Beschlussvorlage

Variantenvergleich zur Fuß-/Radwegequerung der S95 Dresdener Straße im Bereich Röderpark

Betrachtungen zur Verkehrssicherheit bzgl. Beschlussvorlage SR 060-2021

Variantenuntersuchung Überquerungsanlage S 95 im Zuge des Grünen Bandes

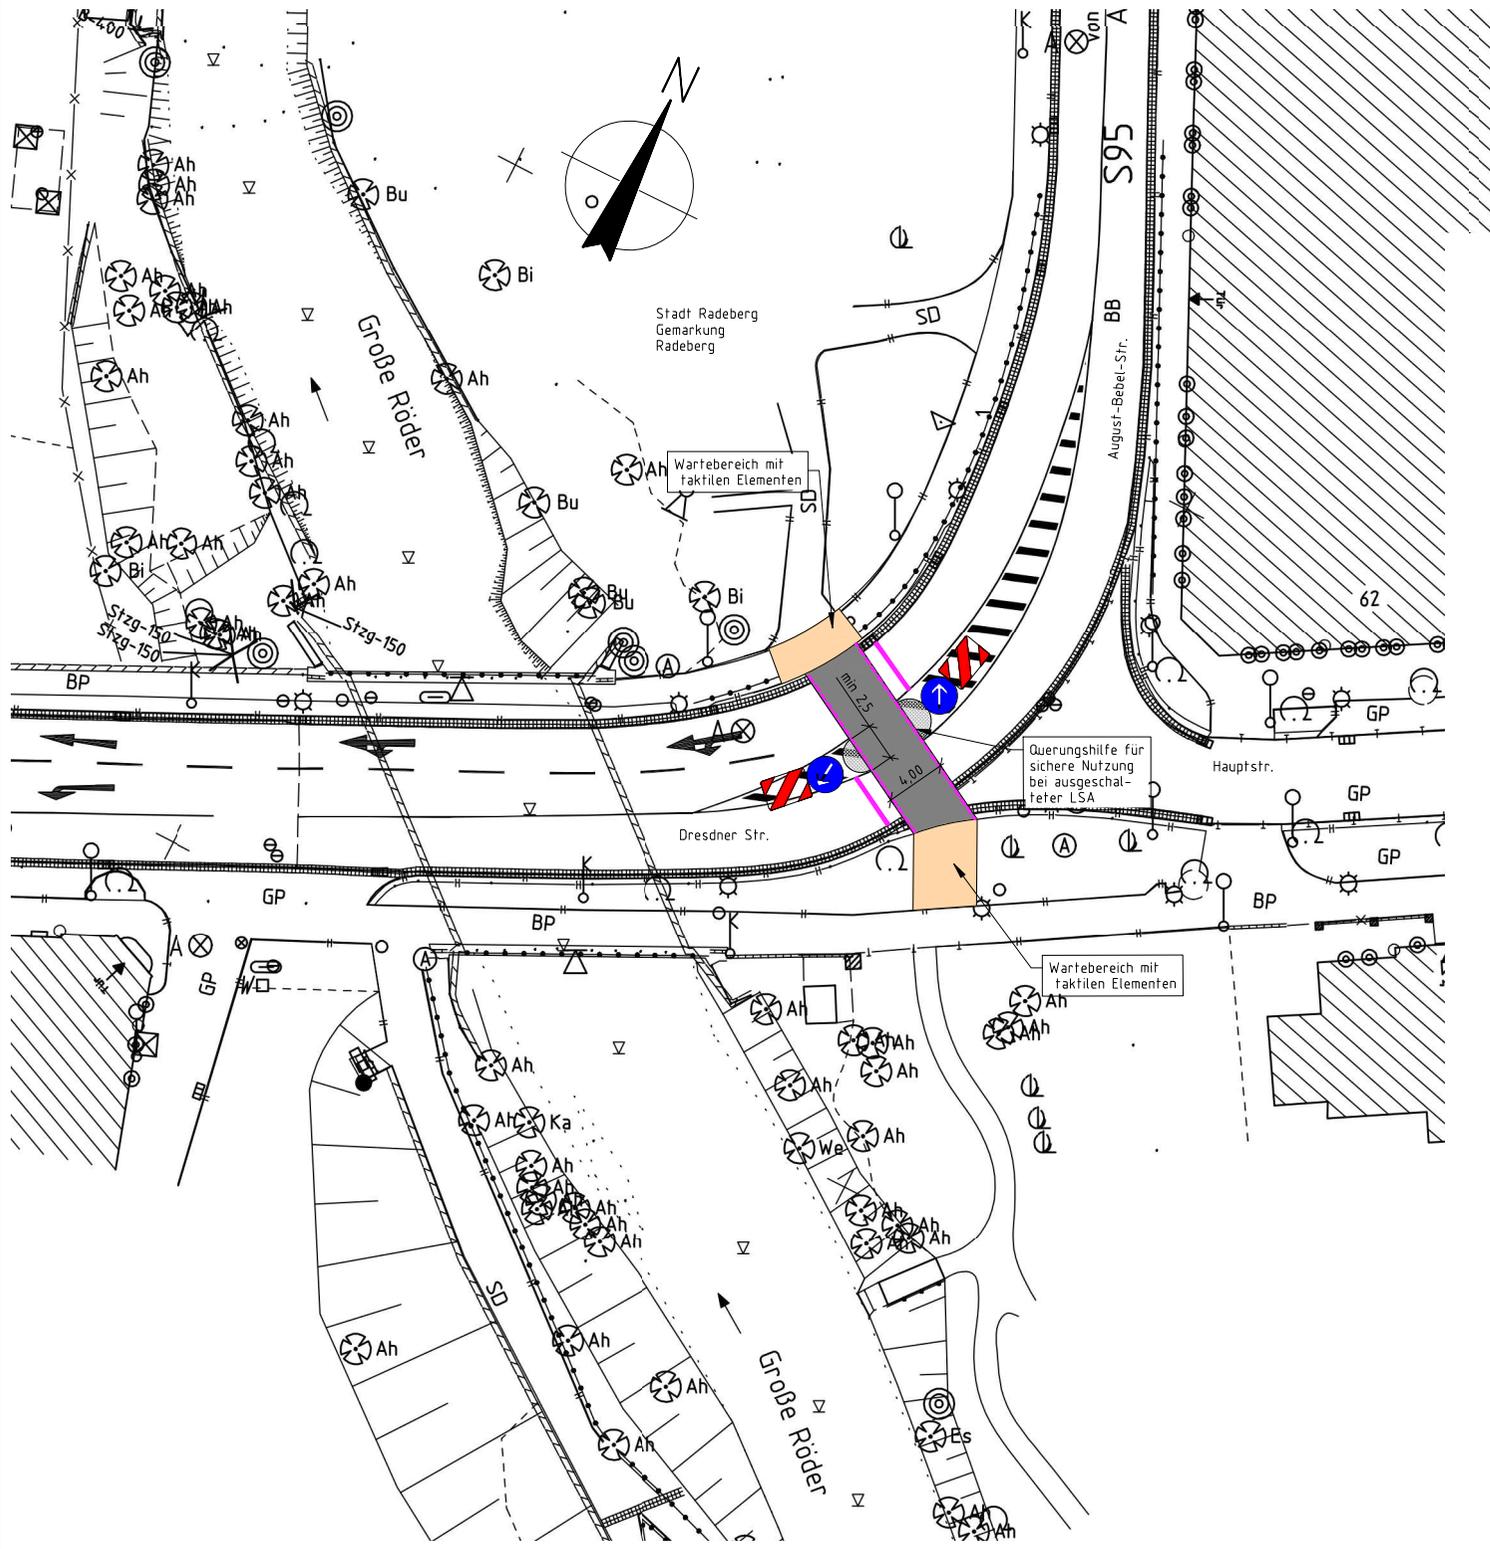
Durch die neue F-LSA verringert sich jedoch der angestrebte Abstand zwischen dem westlich gelegenen Knotenpunkt Dresdener Straße / Rathenaustraße von bislang ca. 250 m auf nur noch 110 m. Gemäß RASSt06 (Kapitel 6.1.8.6) sind die Abstände zwischen einer F-LSA von einer KP-LSA mit mind. 200 m zu planen.

Der kurze Abstand erfordert eine Koordination zwischen F-LSA und KP-LSA. Die bestehende KP-Anlage kann nicht mehr optimiert werden. Es ist nicht davon auszugehen, dass das LASuV auf Grund der neuen F-LSA Investitionen tätigt, die weder zu einer Erhöhung der Qualität noch der Quantität hinsichtlich Verkehrsabwicklung, Verkehrsfluss und Verkehrssicherheit führen.

Durch die Kopplung der Signaltechnik der benachbarten LSA können zwar kollabierende Zustände für den Fahrzeugverkehr weitgehend vermieden werden, aber dennoch wird es zu einer starken Verminderung der Flüssigkeit des Verkehrs am Knoten Rathenaustraße führen. Die Leistungsfähigkeit der KP-LSA wird sich hierdurch zwangsweise stark verringern. Bei der Festlegung der maximalen Wartezeit ist eine Abwägung zwischen Leistungsfähigkeit und Verkehrssicherheit zu treffen.

Insbesondere in der Frühspitzenstunde ist durch erheblichem Querungsbedarf des Schülerverkehrs mit erhöhten Wartezeiten und Rückstaulängen des Kfz-Verkehrs an der KP-LSA zu rechnen; auch bedingt durch das Halten der Busse auf der Fahrbahn. Dies wird sich nicht vermeiden lassen bzw. sich sogar durch die Verlegung der Bushaltestelle auf Grund der neuen Überquerungsstelle erhöhen.

Der u.a. durch die Veränderung der Bushaltestellenlage entstehende Querungsbedarf in Höhe Hauptstraße und der daraus abgeleitete Standort der F-LSA ist zudem durch die vorhandene Kurvenlage für Haltestellen bzw. auch Fußgängerquerungen nicht optimal. Bei der Verlegung der Haltestelle ist eine gerade Fahrbahnkante von mind. 18 m erforderlich (vorwiegend Einsatz von Gelenkbussen). Es muss unbedingt erwähnt werden, dass bei Anlage der F-LSA im Kurvenbereich die Sicht auf die Signalgeber und damit das rechtzeitige Erkennen der Sperrzeit kritisch einzuschätzen ist. Gem. Empfehlung für Fußgängeranlagen ist bei einer zulässigen Geschwindigkeit von 50 km/h eine Sichtweite auf die Fußgänger (beide Fahrbahnseiten) von 50 m einzuhalten.

Technische Fehler an Lichtsignalanlagen können nicht völlig ausgeschlossen werden. Ein Ausfall des Signals kann akute Verkehrsgefährdungen nach sich ziehen. Bei abgeschalteter / ausgefallener F-LSA wird die Querungsmöglichkeit trotzdem genutzt werden müssen. In diesem Fall ist aber die Sicht auf den Kfz-Verkehr für den Fußgänger und umgekehrt vor allem in Richtung Norden als nicht ausreichend einzuschätzen und demzufolge die Sichtbeziehung stark eingeschränkt. Weiterhin ist der Zeitbedarf für die Querung der Fahrbahn auf Grund der am Standort vorhandenen Breite der Fahrbahn erhöht. In Folge ungünstiger Sichtbeziehungen sind Nachteile bzgl. der Verkehrssicherheit erwartbar.

Neben der Wahl eines Standortes der dem Querungsbedarf entspricht, sind auch möglichst geringe Wartezeiten für die Fußgänger akzeptanzfördernd. Die Wartezeit für Fußgänger nach Anforderung, gerade in der Spitzenstunde (bei theoretischer Umlaufzeit von 110s/Spitzenstunde), ist mit ca. 95s erheblich. Bei wiederholter Anforderung erhalten die Fußgänger ihre Freigabezeit frühestens nach Ablauf der Zwischenzeit und einer festgelegten Mindestzeit, der Vorbehaltzeit. Wegen der langen Wartezeit entstehen mitunter Unsicherheiten und Gefahren dadurch, dass der Fußgänger trotz Fußgänger-Rot die Fahrbahn quert. Auch die Ansprüche des Radverkehrs können nicht berücksichtigt werden.

Nach wie vor ist diese Stelle primär völlig ungünstig für eine Querung gelegen und stellt ein hohes Konfliktpotential und damit auch ein Sicherheitsproblem dar. Insbesondere die hohe Verkehrsbelastung wie auch der hohe morgendliche Schülerverkehr von der Haltestelle August-Bebel-Straße kommend, welcher diese Wegführung vorzugsweise nutzen wird, lässt Unfälle erwarten.

Unter Abwägung aller Bewertungen ist aus Sicht der Verkehrssicherheit die Beibehaltung der Bestandssituation vorzuziehen. Die Variante der niveaufreien Querung unter der Brücke des BW10 hätte eine gute Ergänzung zu den bestehenden Querungsmöglichkeiten sein können.

In der Interessens- und der Variantenabwägung halten wird es für äußerst bedenklich, eine bislang konfliktfreie und funktionierende Querung aufzugeben und eine Verkehrssituation zu schaffen, die zum Istzustand eine Verschlechterung darstellt.
